Metroprojekt Praha a.s.
AOB, Argentinská 36, 170 00 Praha 7
IČ: 45271895, DIČ: CZ45271895

Akce: Rekonstrukce Vozovny Slovany, Plzeň, Slovanská alej 35
Popis: SO VST13 – povrch okolo objektů odpadového hospodářství a jímky

Změnový list zahrnuje náklady klientské změny po uvedení haly OUT do zkušebního provozu, požadované investorem od 12/2022 - 02/2023.

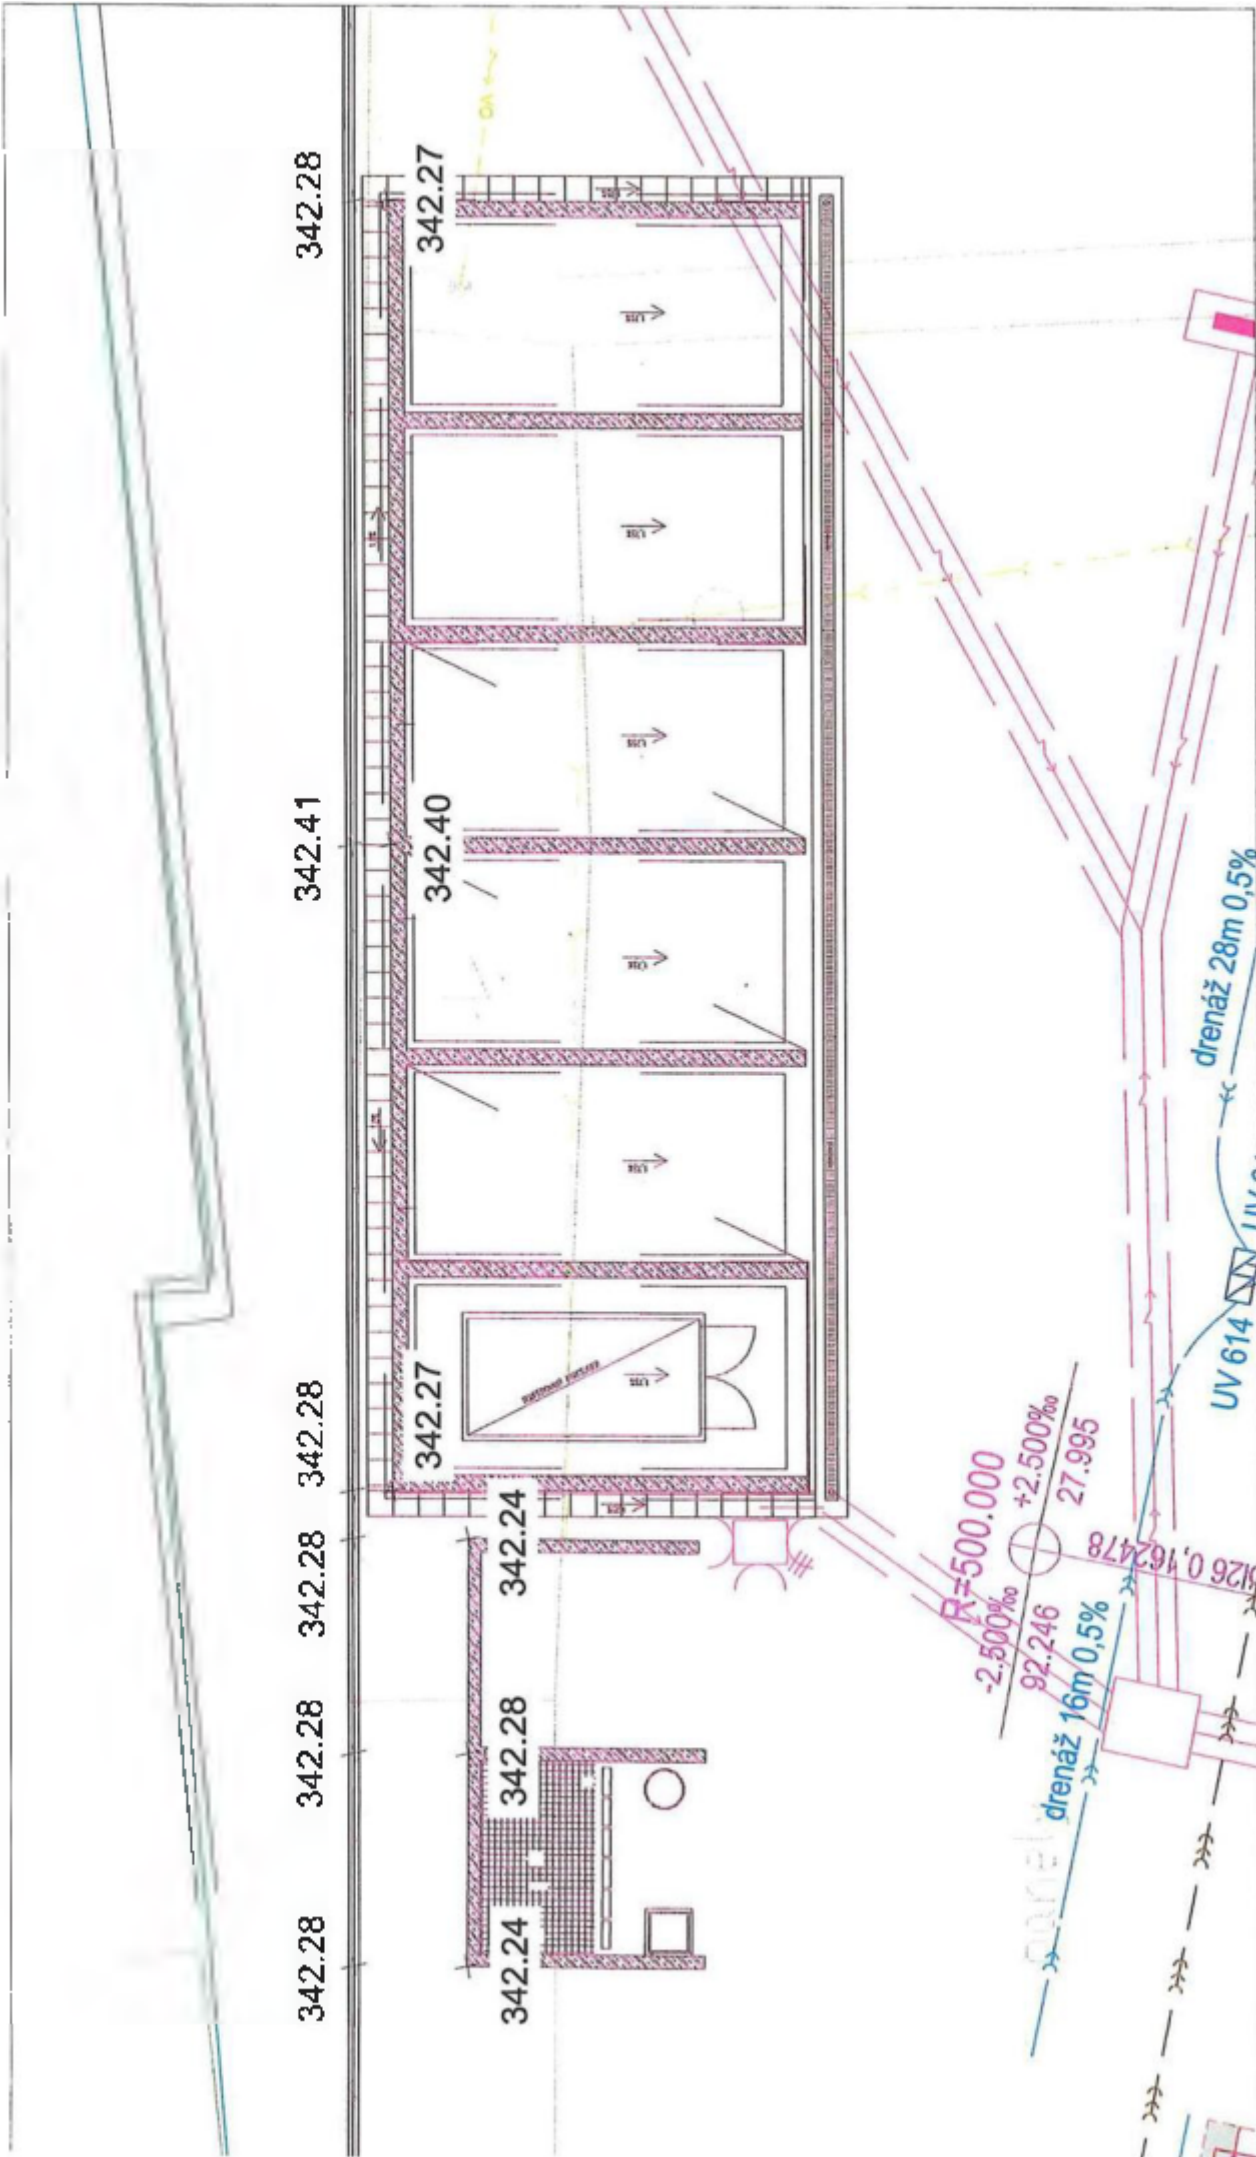
Tímto pokynem jsou upraveny sklony povrchu okolo objektů odpadového hospodářství a jímky tak, aby byl zajištěn odtok vody z povrchů mezi zadní stěnou obou objektů a plotem (viz příložená situace).

Okapový svod na východní hraně objektu odpadového hospodářství bude zaústěn do geigeru napojeného do kanalizace (řešeno samostatným pokynem v rámci SO kanalizace). Okapový svod na západní straně objektu odpadového hospodářství bude vyústěn na povrch mezi objektem odpadového hospodářství a jímky, odkud bude srážková voda odvedena povrchově do uličních vpustí UV 613/614. Žlabovky naznačené v PD odpadového hospodářství po jeho vnějším obrysu nebudou realizovány.

Skladba povrchu v pruhu mezi zadní stěnou odpadového hospodářství a plotem vozovny bude upravena. Povrch bude realizován ve skladbě:

- litý asfalt MA 11 I 40 mm
- separační lepenka
- podkladový beton C16/20 150 mm
- štěrkodrt ŠD min. 150mm

Povrch na půdoryse objektu VST 07-1 Odpadové hospodářství bude řešen v rámci toho objektu, nikoliv v rámci objektu VST 13, jak tomu bylo uvažováno v DPS.

Popis: VST – doplnění fyzické ochrany signalizačních sloupků na vjezdové harfě

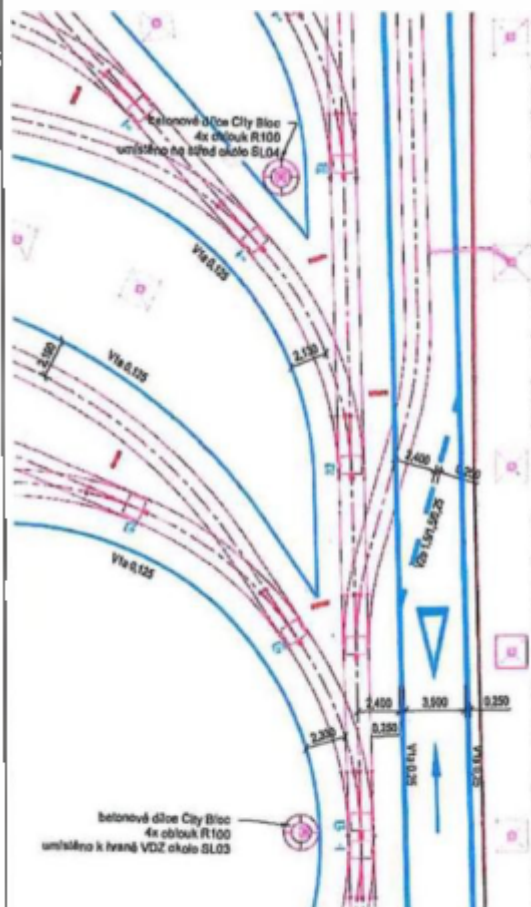
Z důvodu požadavku investora na zvýšení fyzické ochrany signalizačních sloupků na vjezdové harfě bude okolo každého sloupku osazeny Citybloky. Citybloky budou opatřeny černožlutým bezpečnostním šrafováním.

Popis: SO VST 13 – povrch podélní koleje 1

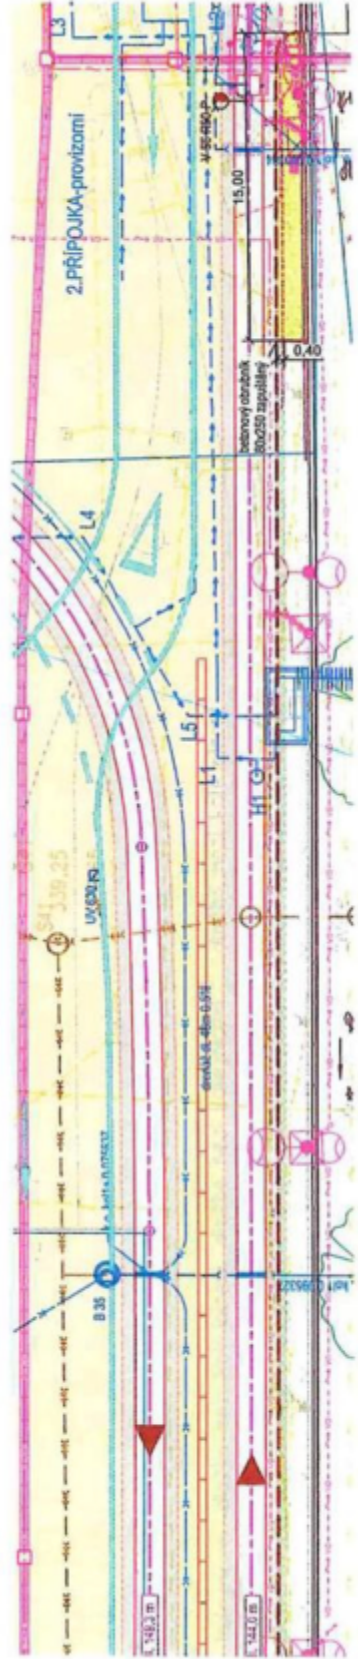
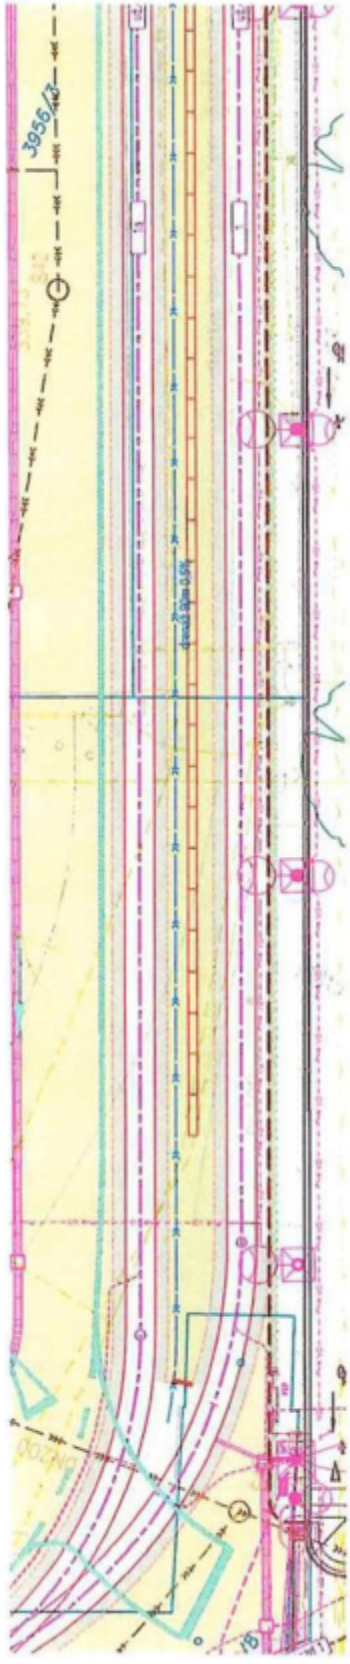
Tímto pokynem se mění zatravněná plocha mezi kolejí 1 a plotem SLA.

Prvních 15 m směrem od výjezdu na Světovar je nahrazeno v celé ploše betonovou dlažbou 20x20x6 uloženou do lože z drti 4/8 (2/5) v tloušťce 30 mm na podkladní vrstvě ŠD tl. 150 mm. Ve zbylé části se nahrazuje pruh šíře 0,4 m zatravněvací betonovou dlažbou 40x60x6. Zatravněvací dlažba bude uložena do lože 2/5 (popřípadě 4/8) tloušťky 30 mm a vysypaná drtí 2/5 (4/8). Mezi betonovou dlažbu a zatravněnou část s pruhem ze zatravněvací dlažby je vložen obrubník 80x150 do betonového lože C20/25 XF3. Detaily jsou patrné z příložené situace.

Popis: OUT - doplnění odvodnění myčky

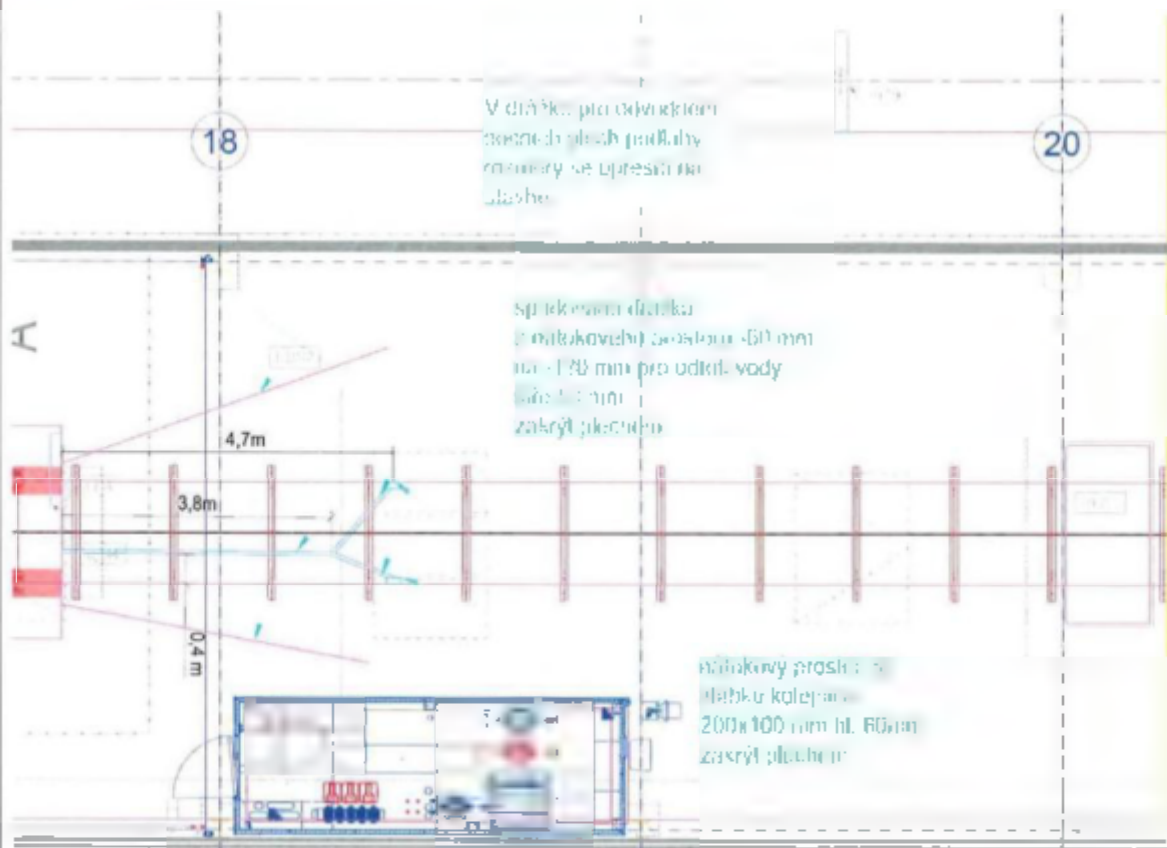
Posíláme technické řešení zajištění odvodu vody z mycího procesu tramvaji

- 1) proříznutí drážky (pod vodou) šířky 50 mm na cca 120 mm hloubky
- 2) vylomení zbytkového betonu po odříznutí
- 3) vyspádování dna drážky plastbetonem (z nátoky u kolejnice -60 mm po vyústění do stávajícího kanálu myčky -120 mm
- 4) nová drážka bude ošetřena hydroizolačním nátěrem obdobným jako v hale mytí
- 5) obě kolejnice budou proříznuty na spodní úroveň žlábků, aby byl umožněn plynulý odtok vody ze žlábků směrem do drážky
- 6) drážky budou v celé své délce zakryty nerezovým plechem upraveným tak, aby byl umožněn odtok vody z povrchu podlahy směrem do drážky (výřezy v plechu, nebo perforovaný plech). Plechy budou přichyceny pomocí závitových tyčí k podlaze tak, aby byla umožněna jejich demontáž při čištění.
- 7) odvodnění míst mezi stěnou haly a kolejnicí bude řešeno proříznutím podlahy v drážkou. Přesné místo a délka bude určena na místě podle vznikajících louží.

OUT - 1.rp

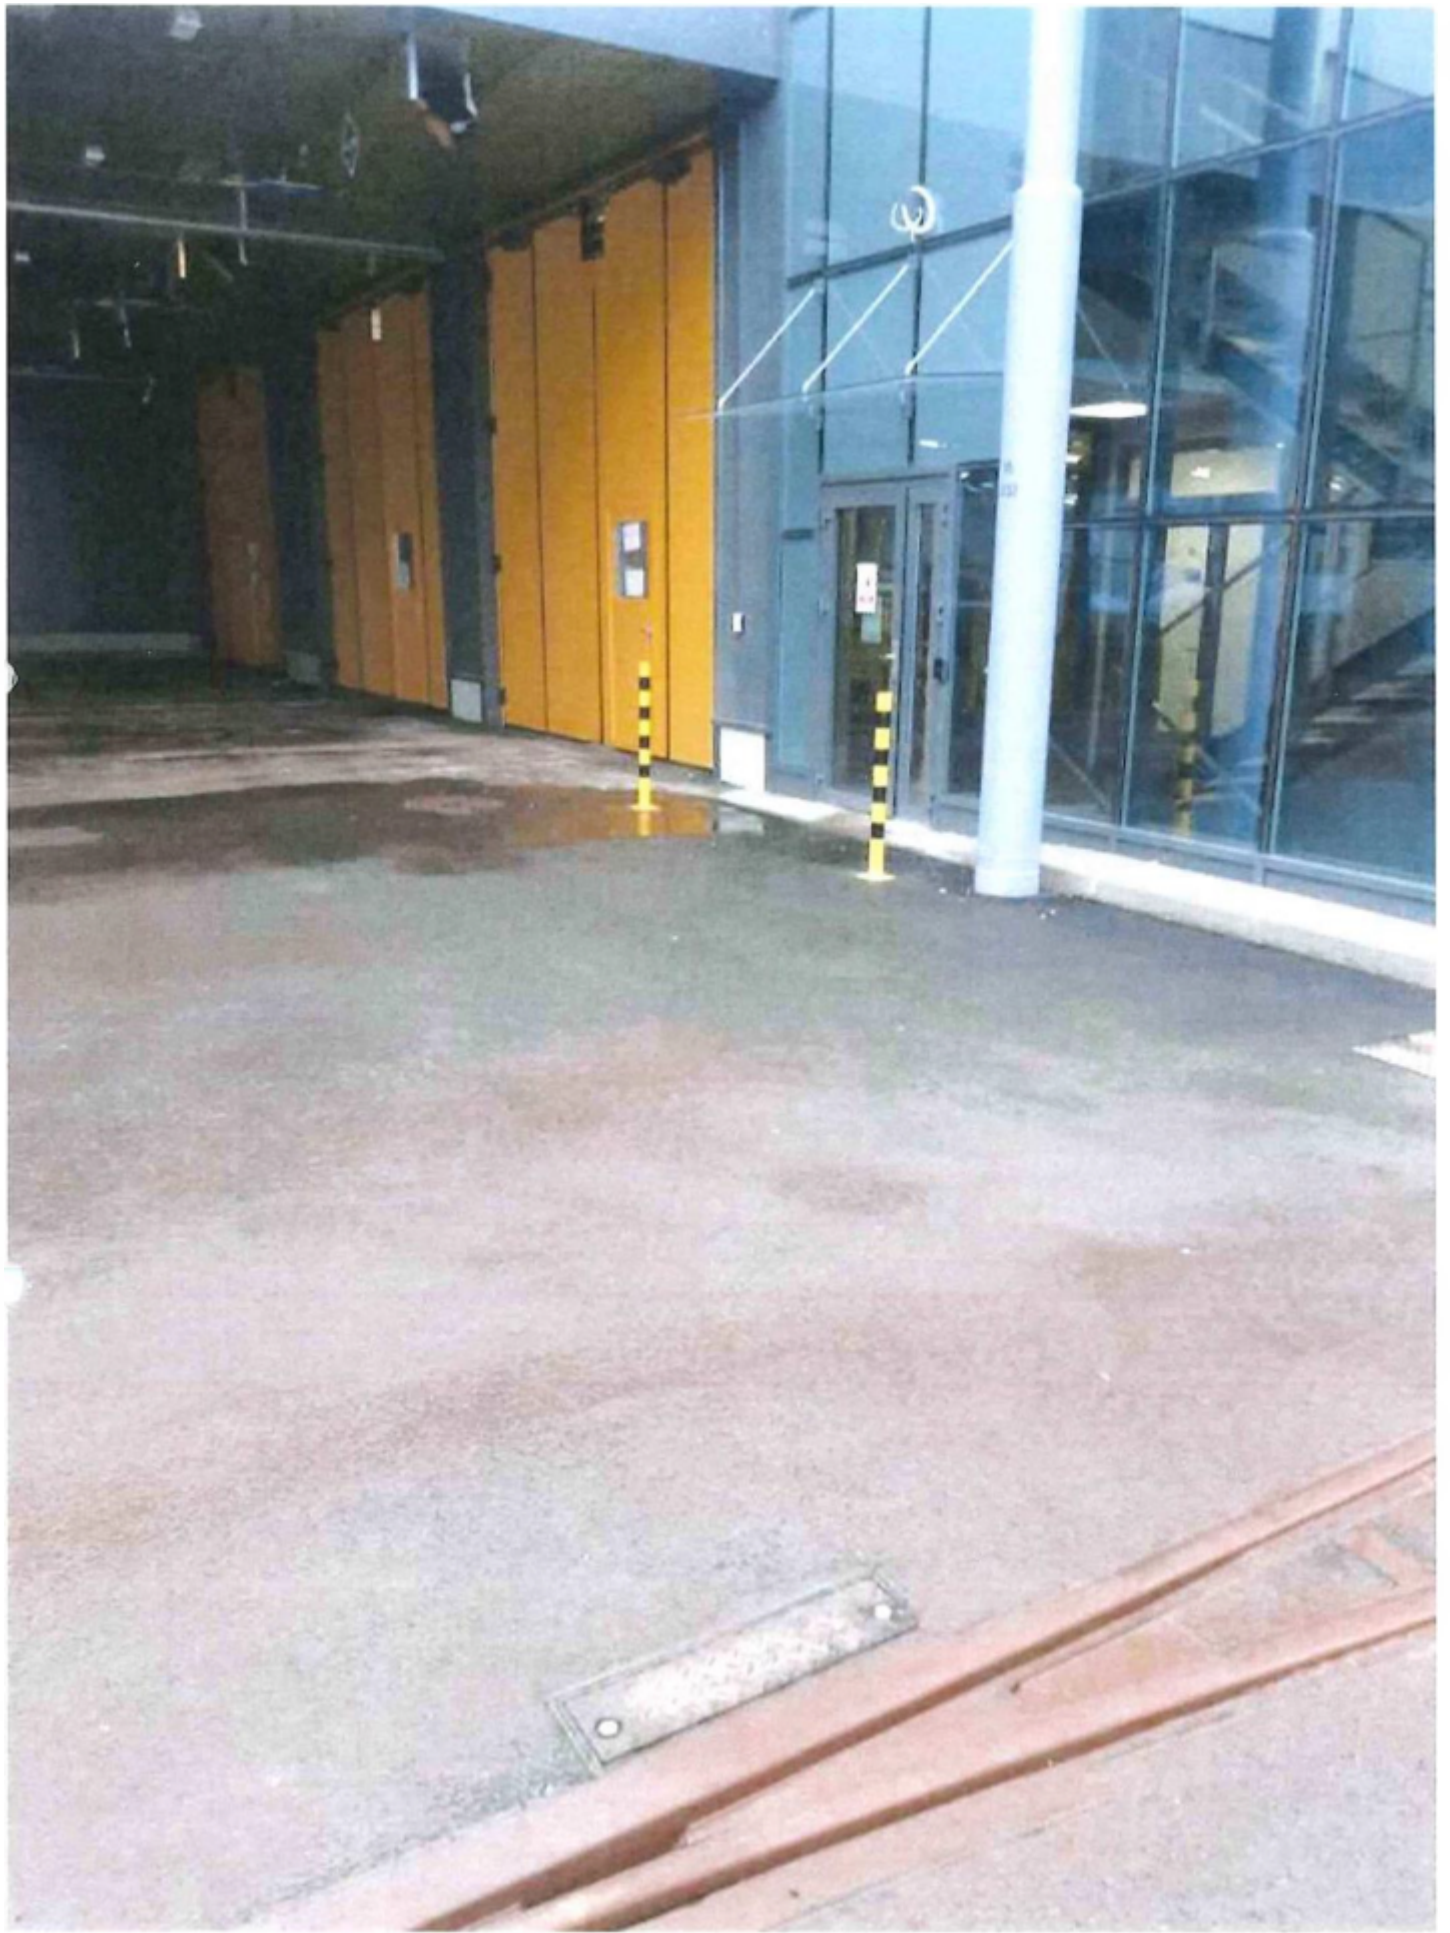
- Doplnění výhledy protiskozových kanálů v hale OUT
- hala soustruhu (plocha výhledy 28,9 + 41,5 m²)
 - hala DO, pracoviště plákové hospodářství (plocha výhledy 41,5 m²)
 - výhledy bude provedena stejným způsobem jako v podvozkárně
